**OGGETTO: [ID: 8716] Valutazione preliminare ai sensi dell'art. 6, comma 9, D.lgs. 152/2006 e ss.mm.ii. Realizzazione della nuova fermata di Aci Castello (CT) e relativa connessione urbana.  
Nota tecnica.**

### **Oggetto della richiesta di valutazione preliminare**

Fig. 4 – Planimetria generale intervento Fermata Aci Castello (Fonte: Lista di Controllo)

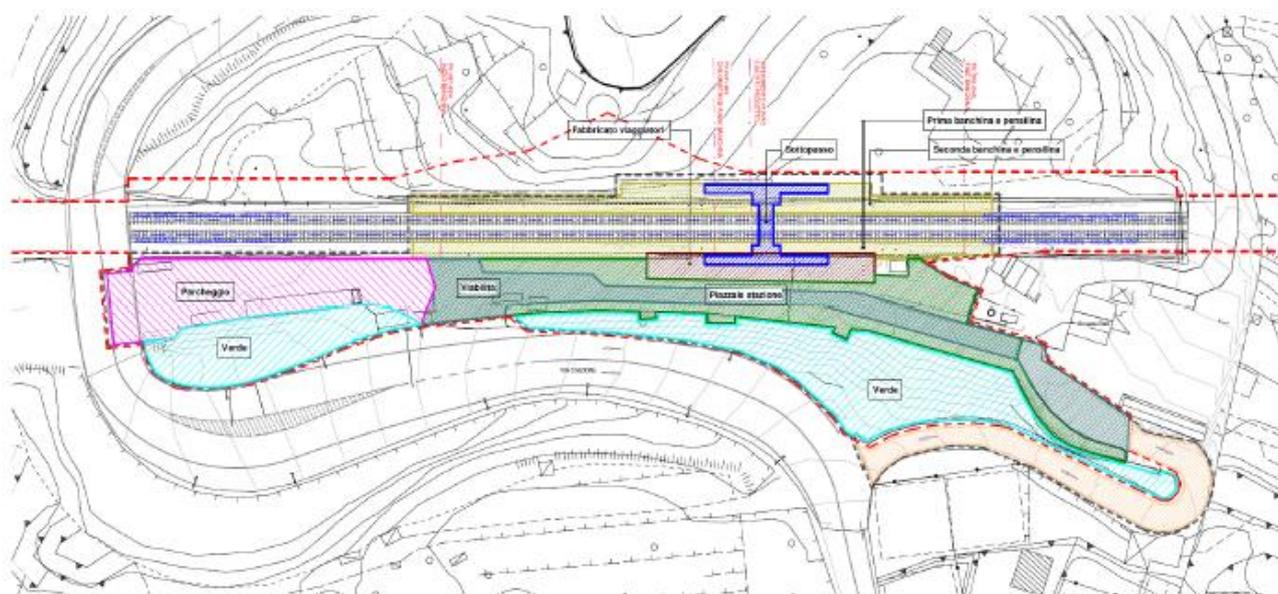
La realizzazione della fermata ferroviaria di Acì Castello interesserà il tratto ferroviario di Via Stazione per una superficie complessiva di intervento di circa 6.556 mq. L'intervento, nel suo complesso riguarderà la realizzazione dei seguenti elementi costruttivi (Fig. 4):

- Fabbricato Viaggiatori;
- Banchine e Pensiline;
- Viabilità
- Piazzale Fermata;
- Sottopasso.

Fig. 6 –Planimetria di Inquadramento Urbanistico e Analisi dei Vincoli- Localizzazione dell’area di intervento rispetto alle aree Rete Natura 2000 (Fonte: Lista di Controllo).

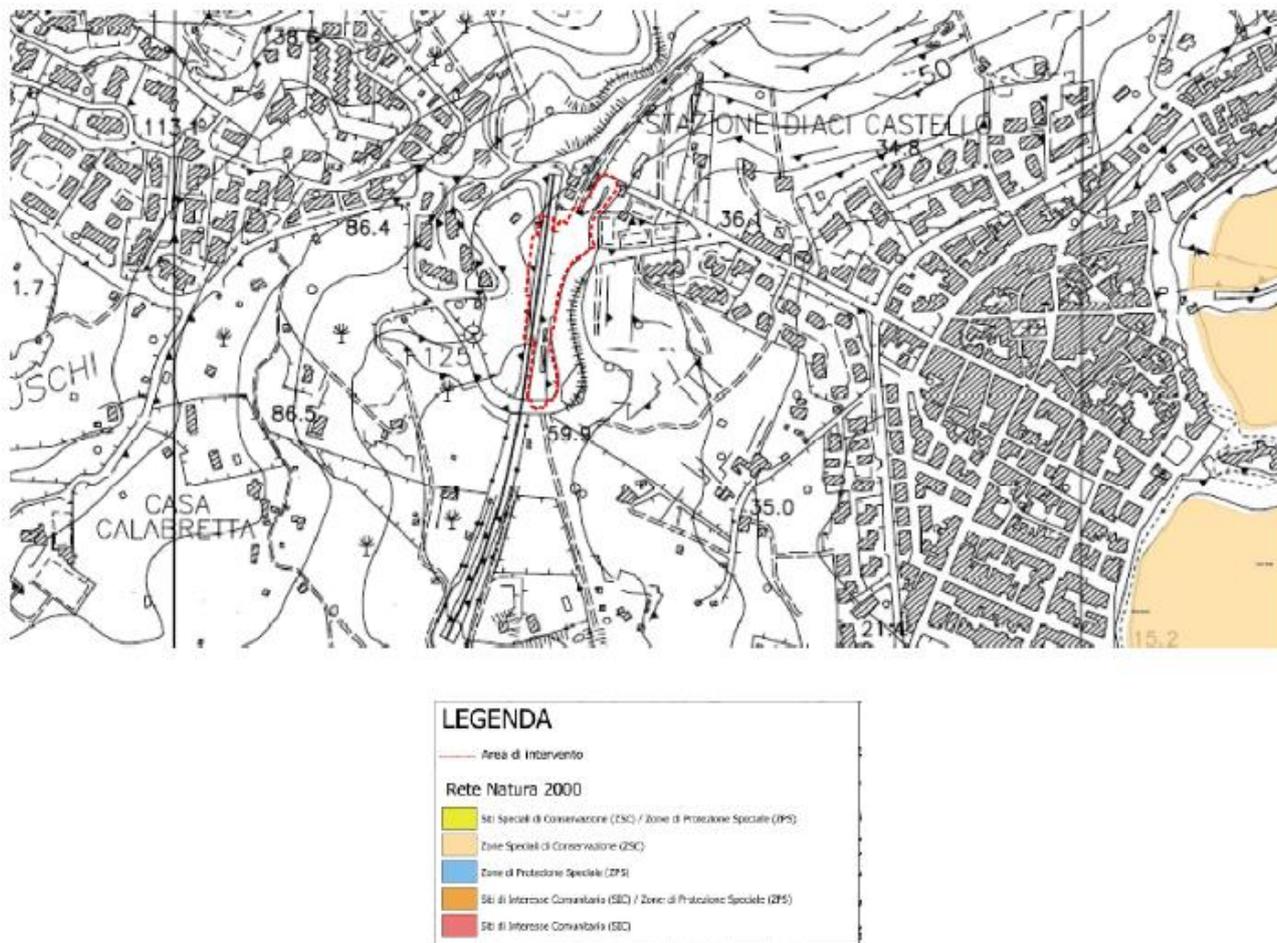
Rete Natura 2000, direttive 2009/147/CE e 92/43/CEE)”; nell’intorno del sito del progetto non sono presenti aree protette della Rete Natura 2000. L’area protetta più prossima al sito è la ZSC - ITA070028 – “Fondali di Acicastello”, posta ad una distanza di quasi 710 m dall’area interessata dai lavori (Fig. 6);

Fig. 7 – Planimetria di Inquadratura Urbanistica e Analisi dei Vincoli- Vincoli Paesaggistici (Fonte: Lista di Controllo).

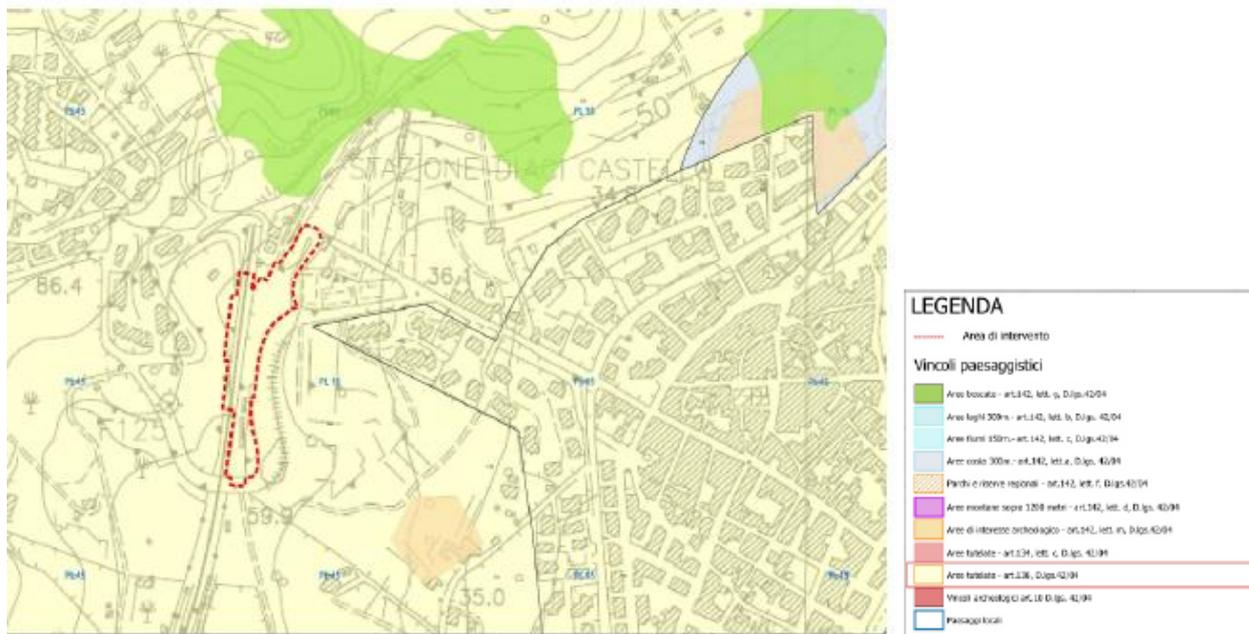
- al punto 6 “Zone a forte densità demografica”, gli interventi in progetto non ricadono in ambito a forte densità demografica;
- al punto 7, “Zone di importanza paesaggistica, storica, culturale o archeologica” il Proponente evidenzia che la fermata di Aci Castello ricade all’interno dell’area di interesse paesaggistico relativa a “Immobili ed aree di notevole interesse pubblico” dell’Art. 136 del D.Lgs. 42/2004, Fig.7.

L'area d'intervento ricade nel Livello di Tutela 1 - Art. 20 delle N.d.A, ed è un'area caratterizzata da valori percettivi dovuti essenzialmente al riconosciuto valore della configurazione geomorfologica, emergenze percettive (componenti strutturanti); visuali privilegiate e bacini di intervisibilità (o afferenza visiva). In tali aree la tutela si attua attraverso i procedimenti autorizzatori di cui all'art. 146 del D.Lgs. 42/04. Il Proponente afferma che le opere previste da progetto non determineranno modifiche sostanziali ai fattori indicati nella mappa di tutela paesaggistica.

Fig. 8 – Planimetria di Inquadramento Urbanistico e Analisi dei Vincoli- Carta di rischio idraulico (Fonte: Lista di Controllo).

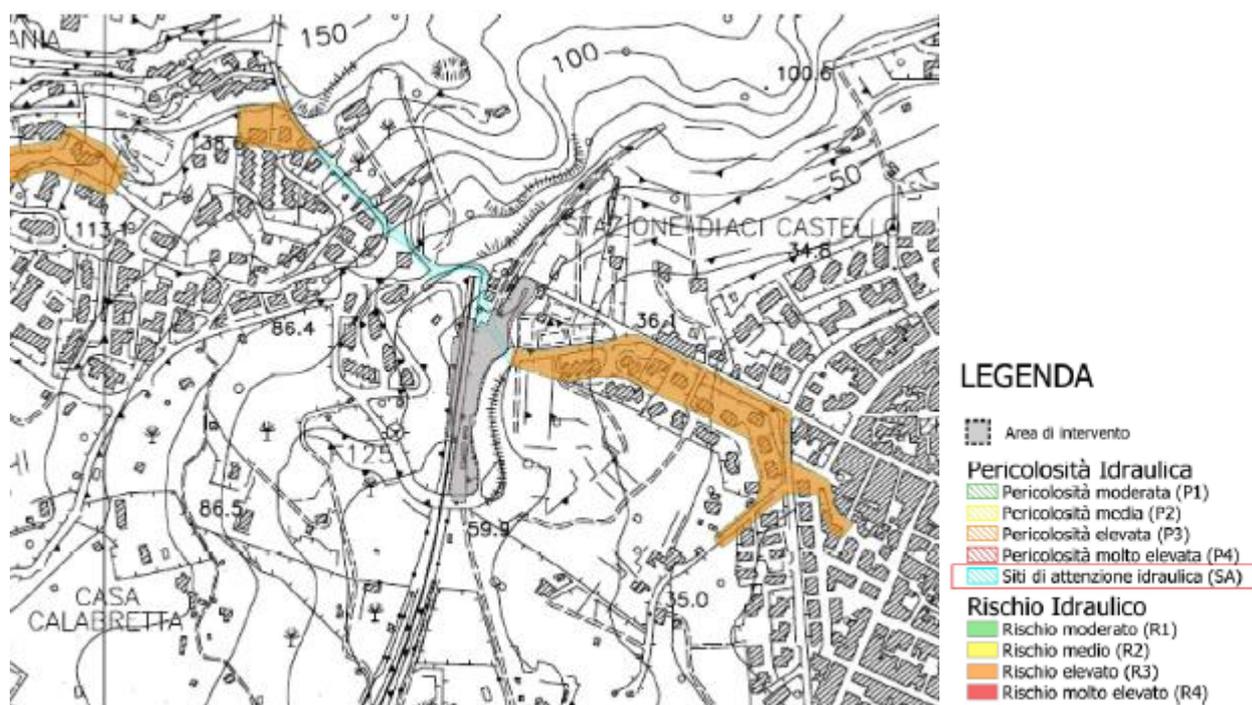
- al punto 11 “Aree a rischio individuate nei Piani per l’Assetto Idrogeologico e nei Piani di Gestione del Rischio di Alluvioni”, il proponente evidenzia che le aree interessate dalla realizzazione delle opere di progetto sono esterne ad aree individuate a rischio idraulico e/o idrogeologico Figg 8 e 9; solo in una piccola porzione del territorio classificato come “Siti di attenzione idraulica”
